Endringer – 4. utgave Rev C av NDBT

Jan Risberg (post@dykketabeller.no)

Utkast til ny 4. Utgave av Norske Dykke- og Behandlingstabeller (NDBT) ble sendt til høring april 2016. Høringskommentarene til det første utkastet (Rev A) er mottatt og behandlet og endringer innskrevet i en ny versjon (Rev C¹) av tabellene. Dette dokumentet oppsummerer de viktigste endringene i 4. utgave, Rev C av Norske Dykke- og Behandlingstabeller (NDBT) sammenlignet med Rev A. Dokumentet er delt i tre deler. Den første delen beskriver og begrunner de prinsipielle valgene som er tatt i dette revisjonsforslaget. Den andre delen gir summarisk oppstilling av vesentlige endringer i tabelltekst og innhold. Det er gjort en rekke språklige endringer i teksten – disse er ikke listet hvis ikke de har hatt betydning for bruk/fortolkning. I den tredje delen er det to vedlegg. Vedlegg A gir bakgrunnsinformasjon om OD-O2 tabellene. Vedlegg B inneholder endringsloggen til første revisjonsutkast slik det ble sendt ut april 2016.

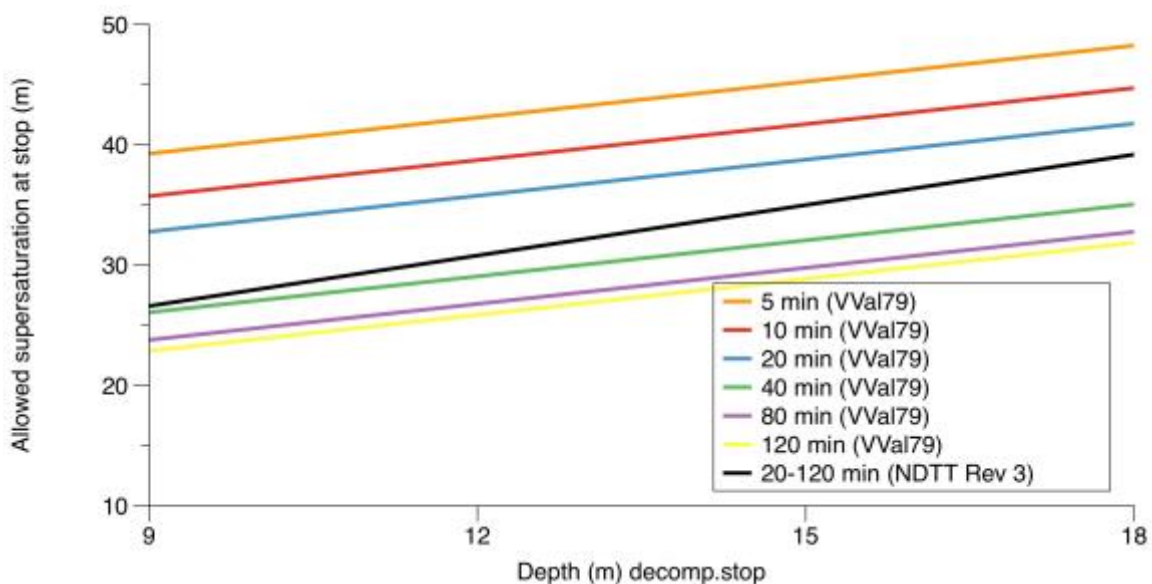
NDBT rev 3 er altså basert på overmetningsgradientene publisert i arbeidene til van der Aue (13) i 1951. NDBT Rev 4 er basert på Thalmann sin EL modell (se 17) og parametersettet VVal 79 publisert 2012 (8). Selv om begge algoritmene (van der Aue og Thalmann) er basert på en perfusjonsbegrenset modell så vil forskjellen i parametersett gi store utslag i den praktiske dekompresjonsgjennomføringen. Figur 1 sammenligner tillatt overmetning i vev med 5-120 min halveringstid i parametersettet til VVAL 79(8) og van der Aue (13). Van der Aue tillot vesentlig lavere overmetning i hurtige vev – dette nødvendiggjorde dypere dekompresjonsstopp. På den annen side tillot van der Aue større overmetning i langsomme vev – dette gjorde at dekompresjonsstopp på grunnere dybder ble kortere, Som det framgår (Tabell 1) har tillatt overmetning blitt redusert konsistent for alle vev siden 1951, men forskjellen er spesielt uttalt for langsomme vev ($T_{1/2} > 40$ min).

Figur 1 Sammenligning av tillatt overmetning (pN2 Abs, m) på dekompresjonsstopp 9, 12, 15, og 18 m. Fargede linjer: Tillatt overmetning iht VVAL79 (2012) parametersett. Heltrukken svart linje: Tillatt overmetning for vev med 20, 40, 75 og 120 min halveringstid iht van der Aue (13) som ble brukt i beregning av NDBT fram til 4. utgave. Som det framgår tillot van der Aue mindre overmetning i "hurtige" vev ($T_{1/2} < 40$ min) men større overmetning for langsomme vev.

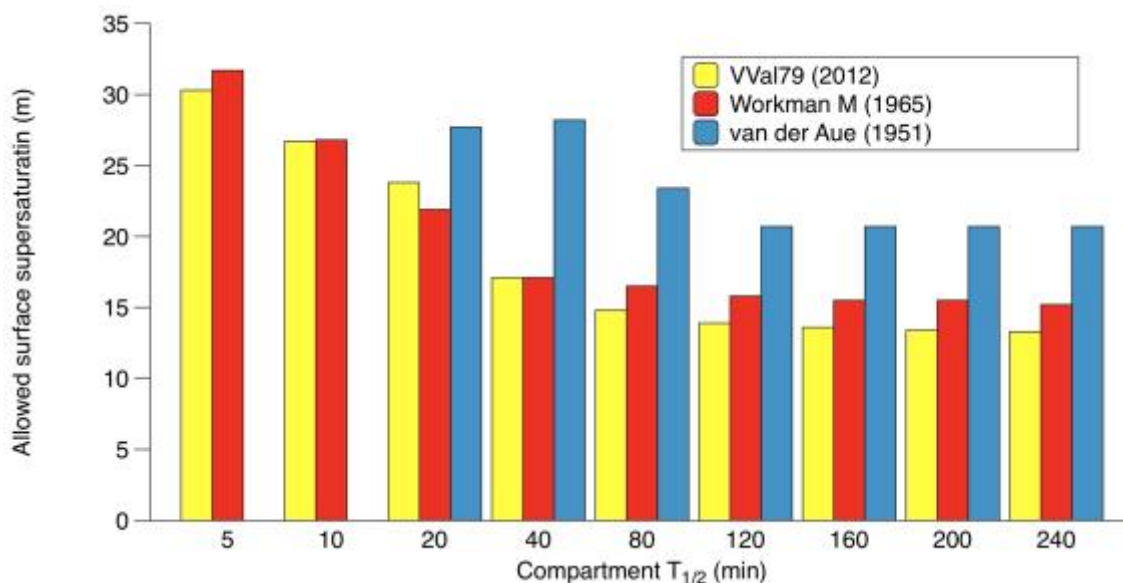
Den største forskjellen mellom VVal79 parametersettet (8) (som bare avviker fra VVal18M (7) ift tillatt overmetning i 5 og 10 min vevene) og van der Aue (13) er likevel tillatt overmetning ved avsluttet dykk. Tabell 1 viser parametersettet til OD-O2 tabellene slik de er publisert av van der Aue (og som ble innarbeidet i NDBT fram til 4. utgave), Workmans M-verdier fra 1965 (som lå til grunn for

forrige revisjon av USN Diving Manual) og VVAL 79 (som er de som blir brukt i NDBT Rev 4 og som er svært lik de som ligger til grunn for USN Diving Manual Rev 6). Den største forskjellen ligger i tillatt overmetning i langsomme vev – denne tillatte overmetningen har over tid blitt redusert og dette gjør at dagens amerikanske tabeller anviser vesentlig lenger dekompresjonstid på grunne stopp enn det som var anbefalt i 1951 da van der Aue utga sine OD-O2 tabeller. Dette gjør i praksis at OD-O2 tabellene i NDBT Rev 4 anviser vesentlig lengre oksygenpustetid i kammer enn forrige tabellversjon. På den annen side forkortes vannstoppene noe grunnet høyere tillatt overmetning i hurtige vev med dagens (VVAL79) parametersett.

Figur 2 Sammenligning av tillatt overmetning (pN2 Abs, m) etter avsluttet dykk iht van der Aue (13), Workman (16) og VVAL79 (8) gruppert etter vevenes halveringstid. Med unntak av vev med T_{1/2}=20 min så har tillatt overmetning konsekvent blitt redusert ved hver etterfølgende tabellrevisjon. Forskjellen er likevel mest uttalt for vev med T_{1/2} lengre enn 40 min.
